**FORMULA CARGOS QUE INDICA A EMPRESA
NACIONAL DEL PETROLEO**

RES. EX. N° 1/ ROL F-001-2020

Santiago, 07 ENE 2020

Figura N°3. Distribución pozos con derechos de agua, Punto de muestreo en Río Oscar y Pozos Fracturados indicados en RCA N°303/2014

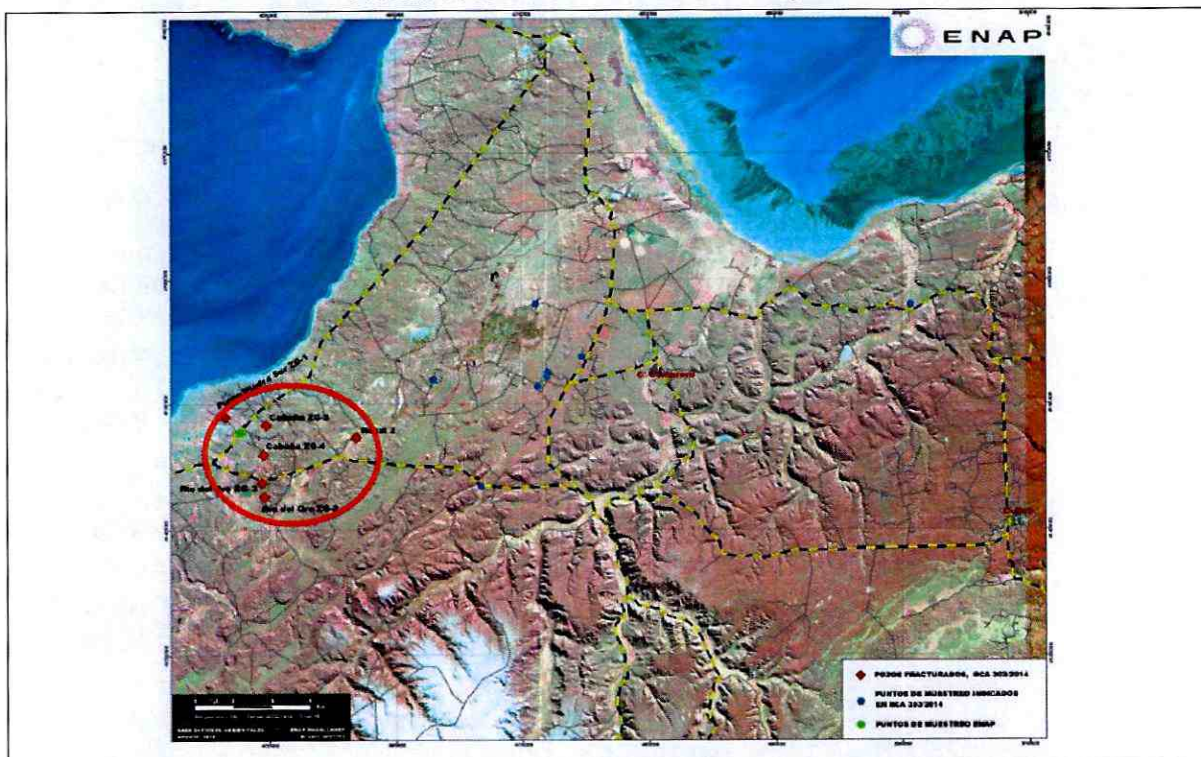
73. Que de esta forma, en la evaluación ambiental se estableció una obligación de monitoreo de agua subterránea (monitoreo de calidad de agua de los acuíferos) desde pozos determinados que contaban con derechos de agua autorizados por la Dirección General de Aguas en favor de personas determinadas, indicándose en la RCA la ubicación exacta de dichos pozos.

74. Que conforme a lo informado por la empresa, las muestras que sustentan los resultados reportados, fueron tomadas en un punto distinto al determinado en la evaluación ambiental, correspondiendo además a un monitoreo de agua superficial. Lo anterior se grafica en las siguientes imágenes extraídas de los informes acompañados por la empresa.
